ご意見等回答一覧

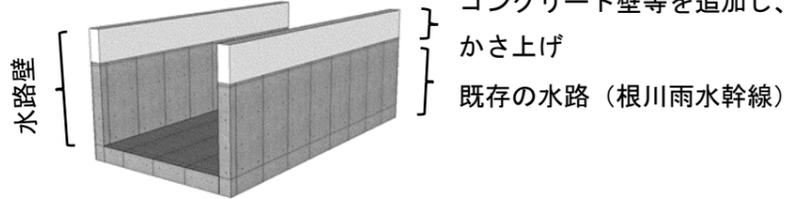
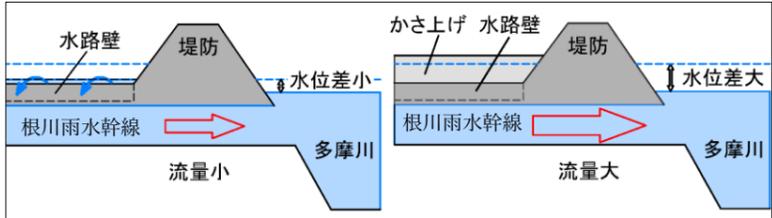
No.	ご意見等	回答
1	<p>水路壁の仕組みがよく理解できませんでしたので、ご説明いただけますでしょうか。</p>	<p>回答</p> <p>※（六郷）は六郷排水樋管の流域、（猪方）は猪方排水樋管の流域、（六郷・猪方）は両方の流域に関わる説明内容に対するご意見等への回答です。調布市域に関するものは、（六郷）（六郷・猪方）をご覧ください。</p> <p>（六郷）</p> <p>既存の水路の上に、コンクリート壁等を立てるもので、図のようなイメージになります。なお、採用しないこととした案のため、詳細な構造の検討は行っていません。</p>  <p>排水の仕組みについてですが、原理としては、根川雨水幹線が河川水位を上回る水位であれば、排水ができます。多摩川の水位が上昇しても、水路壁をかさ上げすることで、根川雨水幹線の方が水位が高い状況を作り出せます。この関係を利用して排水を行うこととしていました。</p> 
2	<p>貯留施設（西和泉グランド）は設置しない、ということよろしいでしょうか？であれば、その理由を今一度ご説明いただけますでしょうか。</p>	<p>（六郷）</p> <p>根川雨水幹線にポンプ施設を設置することで浸水を解消することができるため設置する必要がなくなりました。</p> <p>このため、今回の計画においては、西和泉グランドに貯留施設は設置しません。</p>
